## Avis de la Mission régionale d'autorité environnementale de la région Nouvelle-Aquitaine sur l'implantation d'une centrale photovoltaïque flottante sur une ancienne carrière alluvionnaire à Arzac (33)

n°MRAe 2021APNA75

dossier P-2021-10900

**Localisation du projet :** commune d'Arzac (33)  
**Maître(s) d'ouvrage(s) :** URBA 258  
**Avis émis à la demande de l'Autorité décisionnaire :** Préfète de la Gironde  
**en date du :** 24 mars 2021  
**dans le cadre de la procédure d'autorisation :** Permis de construire  
L'Agence régionale de santé, et la préfète de département au titre de ses attributions dans le domaine de l'environnement, ayant été consultées.

Plan de masse du projet (source : page 29)

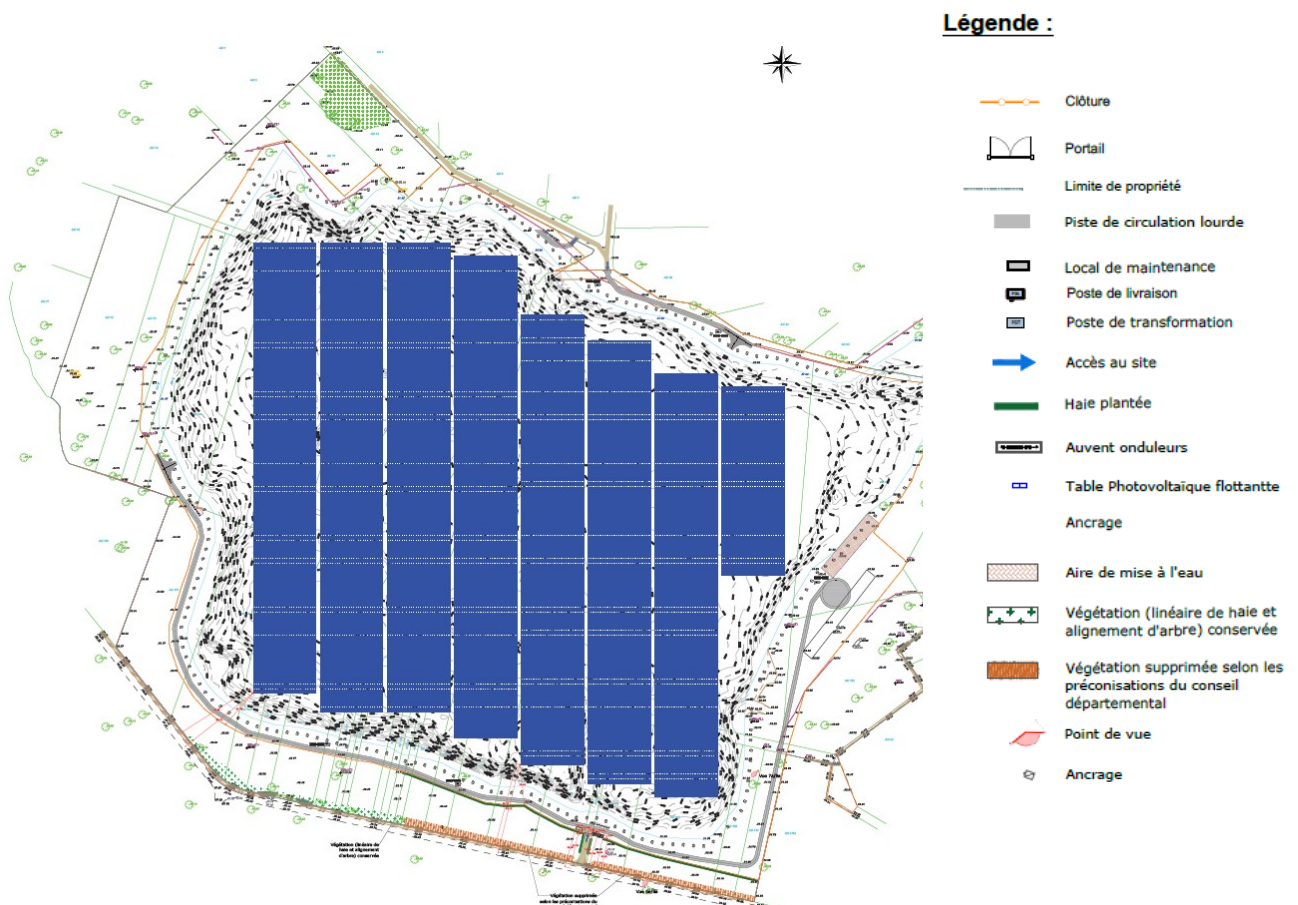
L'emprise clôturée sera de 37 ha environ, comprenant une partie du plan d'eau et de ses berges. Le parc sera accessible principalement par le sud au niveau de la route départementale 208 et secondairement au nord par deux portails donnant sur une voie communale.

Le projet comprend environ 55 950 modules photovoltaïques d'une puissance unitaire de l'ordre de 440 Wc, représentant une surface totale d'environ 123 590 m<sup>2</sup> (12,36 hectares). Ils seront installés sur une structure flottante fixe positionnée à au moins 20 mètres des berges. La structure flottante sera ancrée aux berges du lac par des pieux vissés à une profondeur de 1 mètre à 1,50 mètre (le système d'ancrage de la structure flottante sera validée par une étude géotechnique). Les panneaux photovoltaïques seront interconnectés et reliés au moyen de câbles électriques à huit locaux techniques abritant les onduleurs répartis le long des berges.

Synthèse des mesures écologiques (source : page 212)

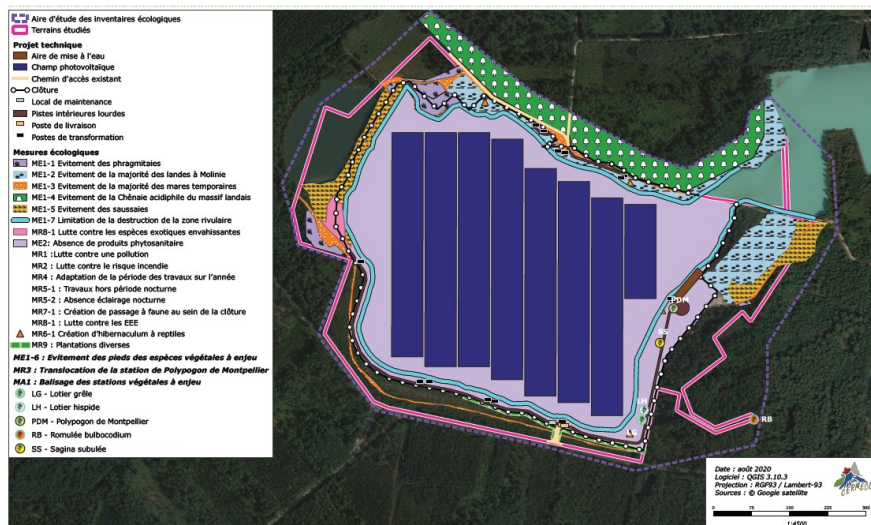
La MRAe recommande de reprendre le dossier concernant les impacts du projet sur la biodiversité en prenant en compte les remarques déjà formulées sur :

- les insuffisances de l'état initial (végétation du plan d'eau et de ses berges, avifaune migratrice, chiroptères) ;
- la nécessaire prise en compte des habitats d'espèces strictement protégées ;
- le risque de feu de forêt et en particulier les obligations légales de débroussaillage.

Elle recommande de préciser à nouveau dans ce cadre les mesures d'évitement, de réduction voire de compensation, complémentaires à apporter, et de ré-examiner la situation du projet au regard de la réglementation concernant les espèces protégées. Les mesures de suivi devraient également être complétées en conséquence.
